# **Høringssvar indkommet til høring vedr. Miljøkonsekvensrapport for skybrudssikring i Kagsmosen og den nedre del af Kagsåen**

# Kagsmosen og Kagsåen - Høring af miljøkonsekvensrapport

Høring af miljøkonsekvensrapport for skybrudssikring i Kagsmosen og den nedre del af Kagsåen

"Imidlertid viser pejleserier for fire pejleboringer nær Kagsmosen (Figur 13-4), at vandstanden i disse har ligget omkring kote +10-11 m siden 2007, når der ses bort fra perioder med afværgepumpning i boringerne 200.2723-2724. Med denne vandstand vil der være en opadrettet strømning til Kagsmosen."

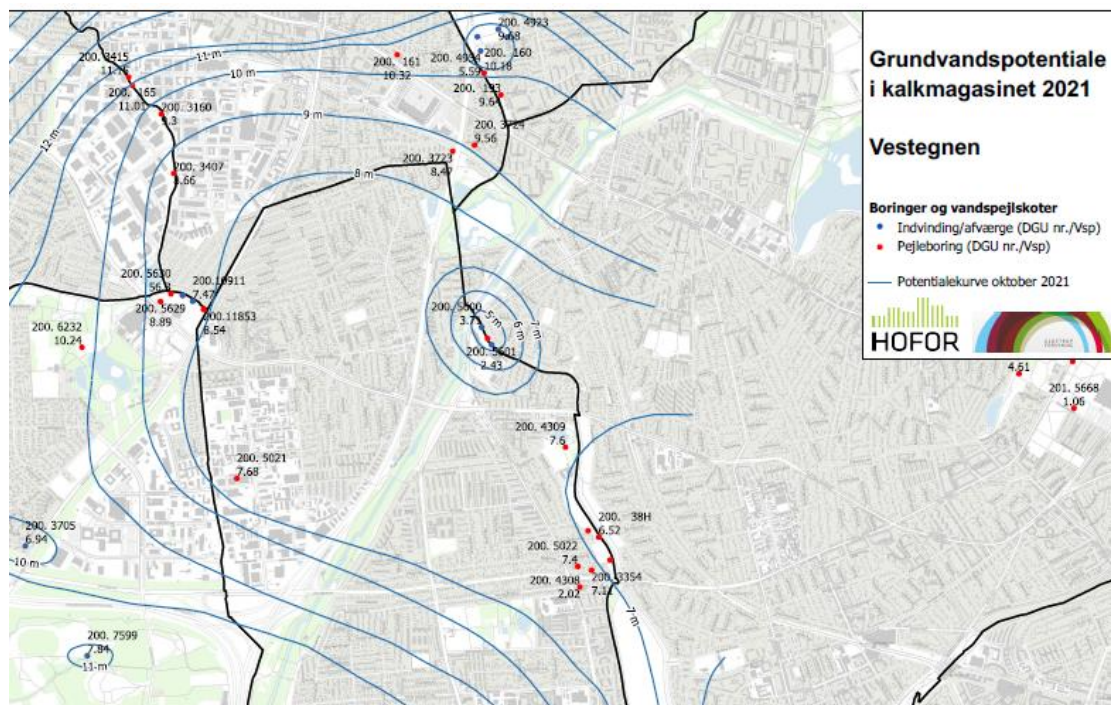
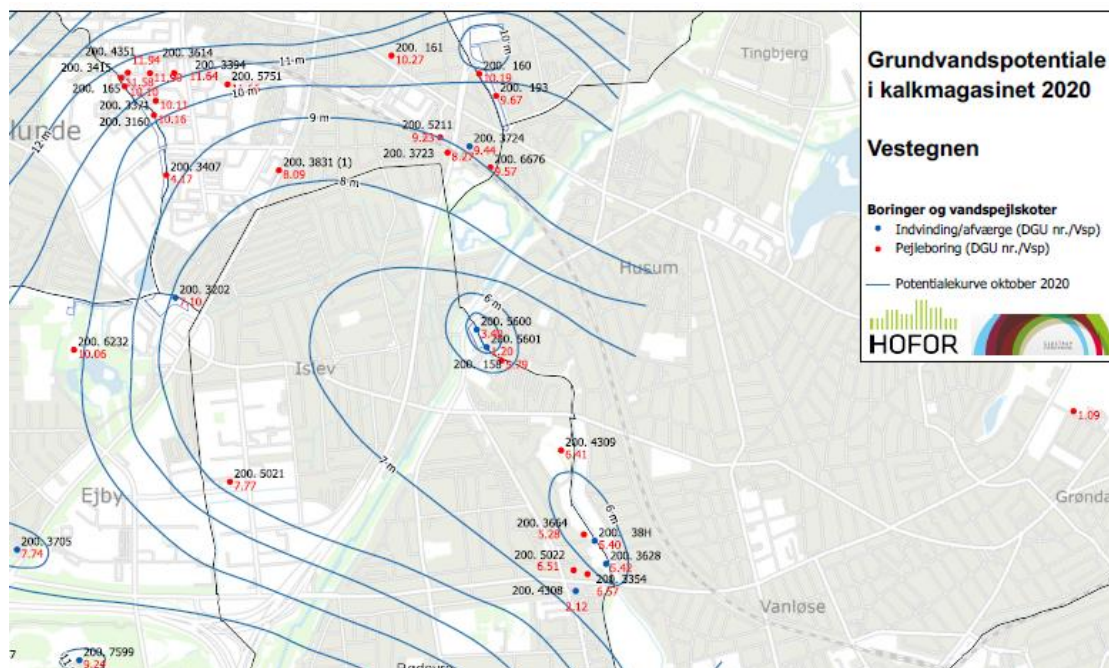
Figur 13-4 viser et potentiale mellem kote ca. +9 m og ca. +11 m i de angivne tidsrum. Med den forventede potentialegradient i området er potentialet i kalkmagasinet under Kagsmosen sandsynligvis under kote +9 m i perioder, således at der i disse perioder er nedadrettet gradient fra mosen til kalkmagasinet. Under alle omstændigheder er konklusionen om, at der i dag er opadrettet gradient til mosen alt for vidtgående på det anvendte datagrundlag.

Nu afsnit 14.3: Den tilrettede tekst er stadig alt for optimistisk i forhold til risiko for nedsivning (der estimeres et urealistisk højt trykniveau i kalken under Kagsmosen). Se de to snips fra potentialekort for kalkmagasinet fra 2021 og 2020. Datagrundlaget for potentialekortene fremgår af kortene. Både data og potentialefortolkning indikerer et væsentligt lavere trykniveau under Kagsmosen end antaget af Cowi.

Tekst og figur er rettet, så der nu konkluderes: *” Sammenfattende vurderes strømningsretningen at være sydlig til sydøstlig samt skiftende nedadrettet fra mosen og opadrettet fra kalkmagasinet.”* Med lidt god vilje er konklusionen OK, men det er vores vurdering, at risikoen for nedsivning er nedtonet ved den anvendte brug af udvalgte data.
